חוות דעת הנדסית

נושא הביקורת:

התבקשתי ע"י [REDACTED] לבצע בדיקה הנדסית לליקויי בנייה בדירה מס' [REDACTED] הממוקמת בקומה [REDACTED] בבית מגורים משותף הממוקם ברחוב [REDACTED].

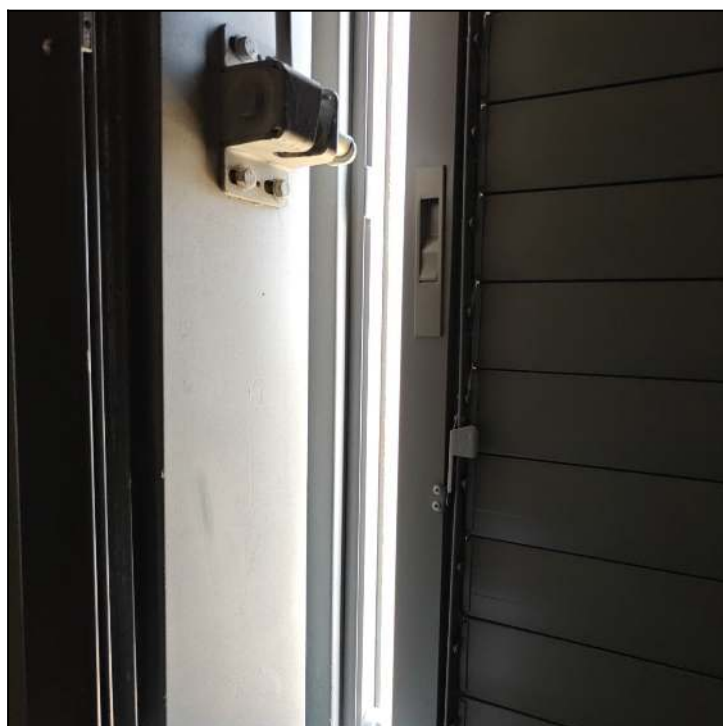
אלומיניום	14.8 קטגוריה
תריס לא ננעל בחלון הדף	הליקוי
תיקון נעילת תריס	זרוש
250 ש"ח (מחיר ליחידה: 250 ש"ח, כמות: 1 קומפ')	מחיר

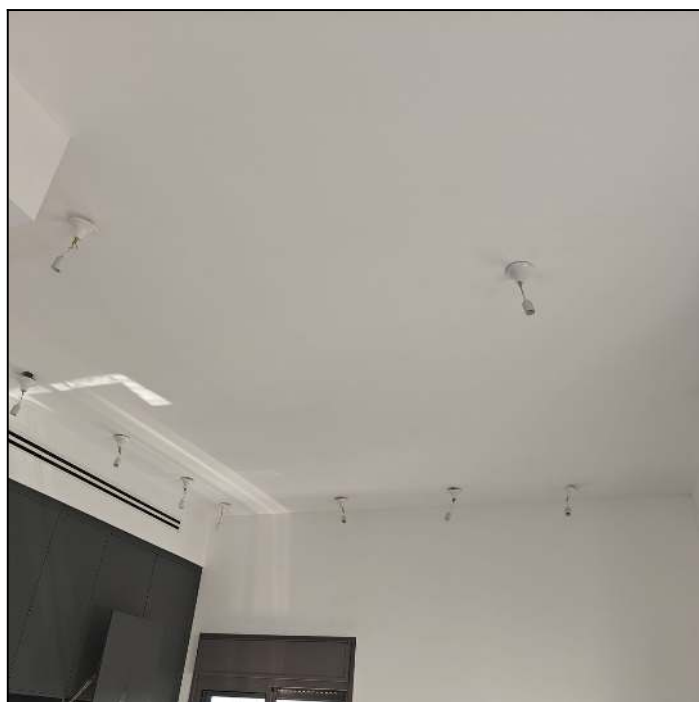
15.1 קטגוריה	אביזרי חשמל ותקשורת/בטיחות
הליקוי	גופי תאורה אינם צמודים לתקרה
דרוש	הצמדת גופי תאורה לתקרה
מחיר	300 ש"ח (מחיר ליחידה: 300 ש"ח, כמות: 1 קומפ')

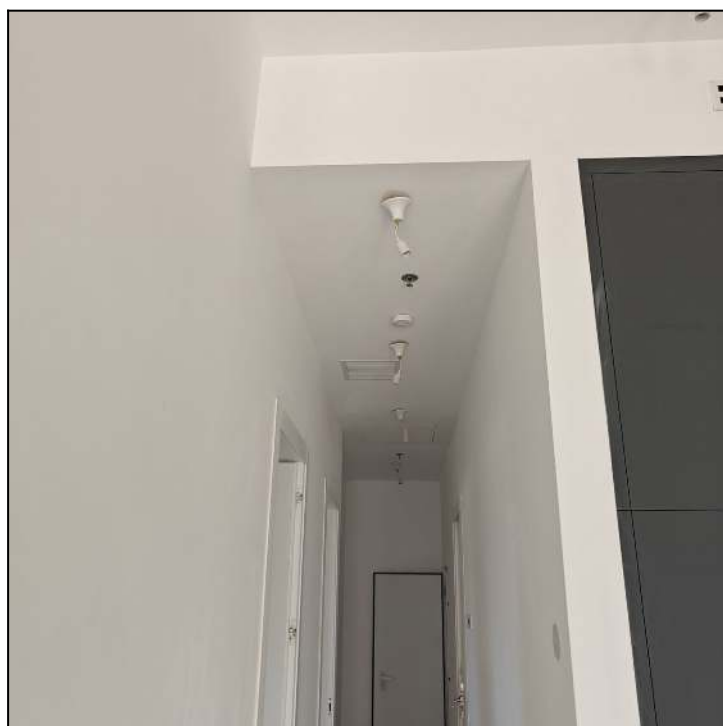
15.2 קטגוריה	אביזרי חשמל ותקשורת/בטיחות
הליקוי	אין נורות בגופי תאורה
הערה	ללא עלות בשלב זה
דרוש	בדיקת תקינות לאחר התקנת נורות

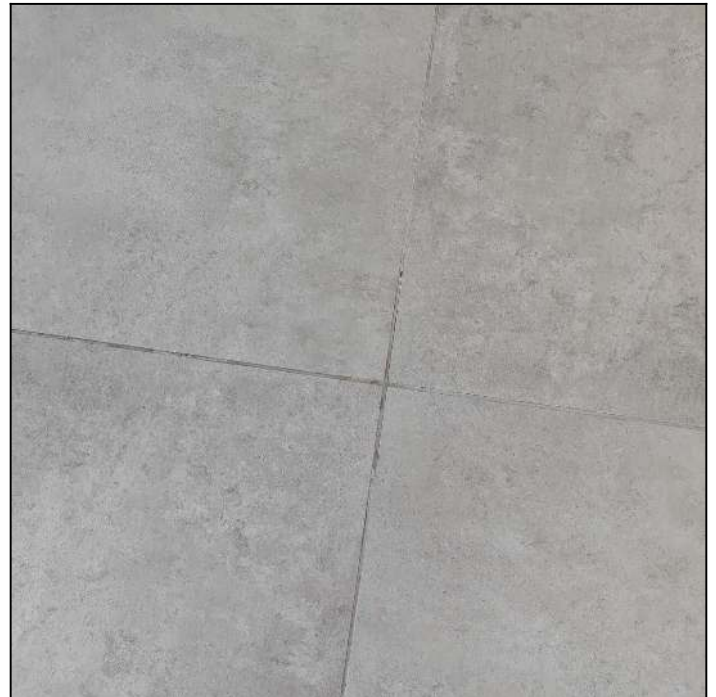
15.3 קטגוריה	ריצוף
הליקוי	רובה לקויה, לא אחידה בין אריחי ריצוף . בניגוד לדרישה בת"י 1555/3
תקן	1555 חלק 3
דרוש	חריצת רובה לקויה , מריחת רובה אחידה בין אריחי ריצוף
מחיר	800 ש"ח (מחיר ליחידה: 800 ש"ח, כמות: 1 קומפ')

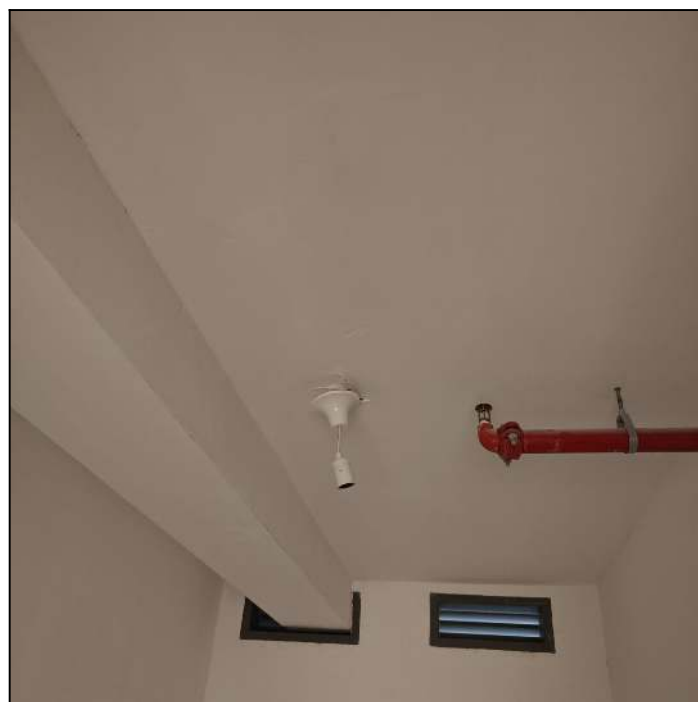
עבודות טיח וצבע	16.1 קטגוריה
צבע לקוי בקירות ובתקרה	הליקוי
צביעה אחידה וחלקה בקירות ובתקרה	דרוש
1,000 ש"ח (מחיר ליחידה: 1,000 ש"ח, כמות: 1 קומפ')	מחיר

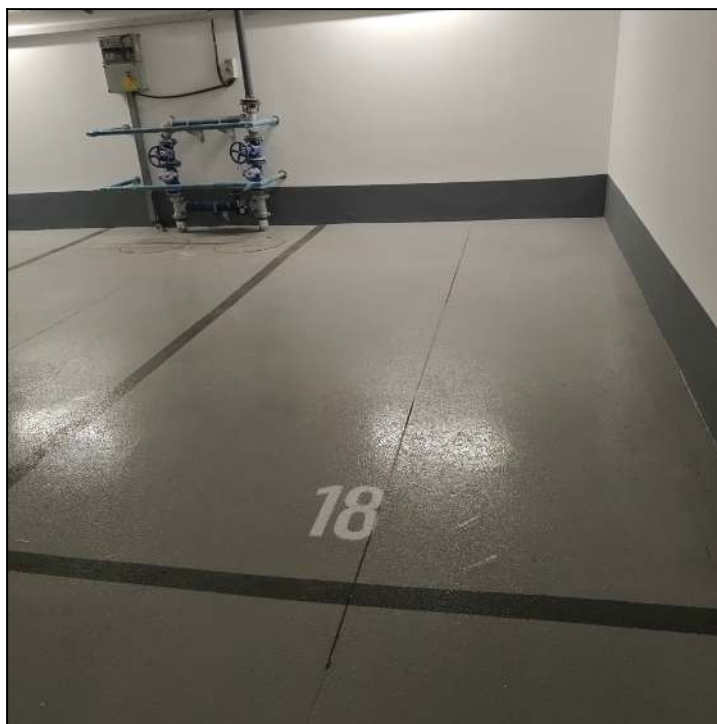
17.1 קטגוריה	חניון
הליקוי	אין מעצור לרכב בחניה פנימית 18
תקן	חוברת הנחיות לתכנון חנייה פרק ד חניונים
דרוש	התקנת מעצור לרכב במרחק 75 ס"מ מהקיר
מחיר	600ש (מחיר ליחידה: 600ש, כמות: 1 יח')
